Gemeinde Glashütten, Ortsteil Schloßborn

Bebauungsplan

„Am Silberbach“

Beschlussempfehlungen zu den im Rahmen der Beteiligung der Öffentlichkeit gemäß § 3 Abs. 2 BauGB sowie der Behörden und sonstigen Träger öffentlicher Belange gemäß § 4 Abs. 2 BauGB eingegangenen Stellungnahmen mit Hinweisen und Anregungen (Frist bis zum 06.11.2020).

Musterentwurf 06.11.2020

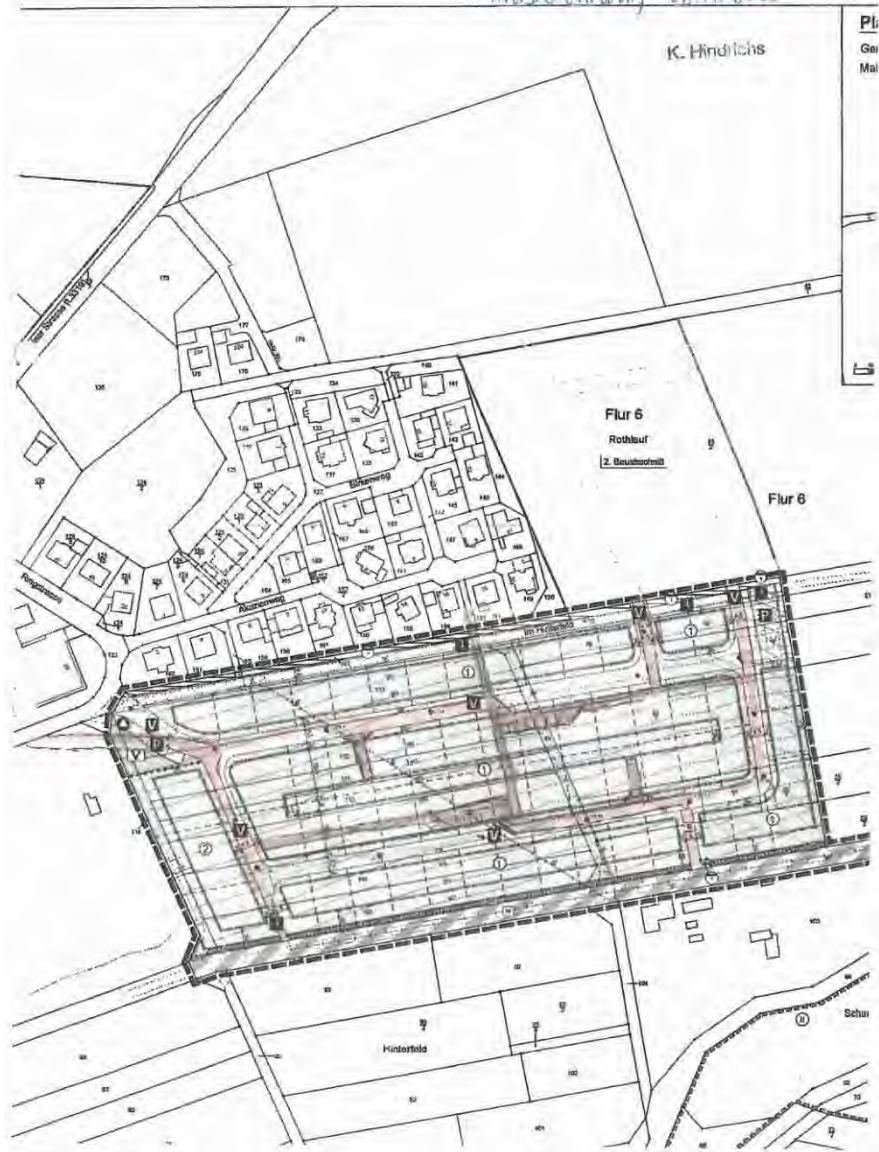
9. Anbei erhalten Sie einen Vorschlag, wie ich mir eine Gestaltung des Baugebietes „Am Silberbach“ vorstellen könnte. Die wesentlichen Kriterien meines Schreibens habe ich hierbei berücksichtigt.
- PKW-Parkplätze sind im Planungsgebiet verteilt in zentraler Lage und nicht am Rand. Vorteil hierbei: Bei entsprechender Erweiterung könnte hier eine Fläche für eine Energieversorgungseinrichtung entstehen,
 - Straßenverläufe mit Versatz
 - Fußgängerwege mit Zwischenposten, um die Steigung zu brechen
 - Zufahrt in das Wohngebiet aus der Kurve der Ringstraße gezogen
 - Generell aufgelockerte Straßenführung, die den Fußgänger- gegenüber dem Fahrzeugverkehr bevorzugt.

Zu 9: Die Hinweise werden zur Kenntnis genommen; den Anregungen wird jedoch nicht entsprochen und an der Planung weiterhin festgehalten.
